REGIONE DEL VENETO

COMITATO TECNICO REGIONALE V. I. A.
(L.R. 18 febbraio 2016, n. 4)

Parere n. 279 del 10/06/2026

Oggetto: BETON CANDEO S.R.L. – Cava di ghiaia denominata “S. Agostino” autorizzata e modificata con D.G.R. n. 370 del 26/08/2020- Progetto di ampliamento in conformità alla D.G.R. n. 279 del 24/03/2025 (1° agg. PRAC)
Comune di localizzazione: Nervesa della Battaglia (TV).
Procedimento autorizzatorio unico regionale (art. 27-bis del D.Lgs. n. 152/2006, L.R. n. 12/2024, Regolamento regionale n. 2/2025).
Codice progetto 61/2025

Le singole fasi di lavoro sono identificate nella tavola di progetto B12bis.

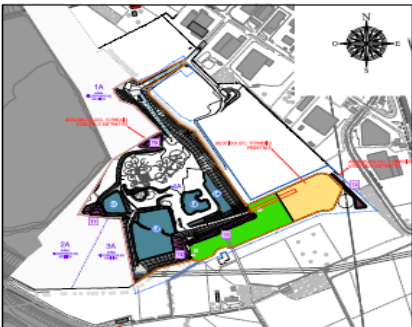
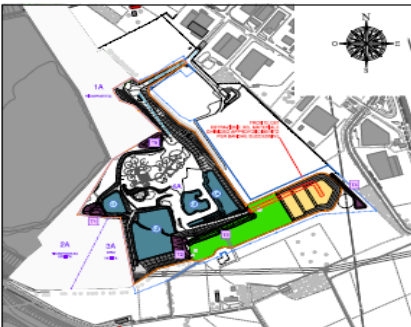
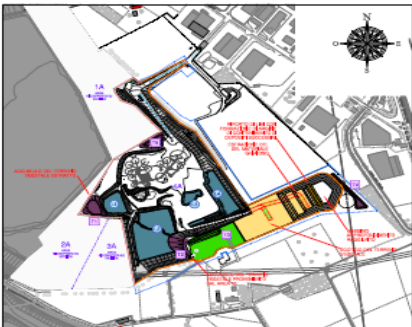
4. la ditta deve inoltre eseguire i lavori di coltivazione secondo le seguenti prescrizioni:
 - a. procedere con i lavori di coltivazione secondo la consequenzialità delle fasi di estrazione e di sistemazione ambientale previste dallo schema di cui alla tavola di progetto B12 bis – FASI DI COLTIVAZIONE;
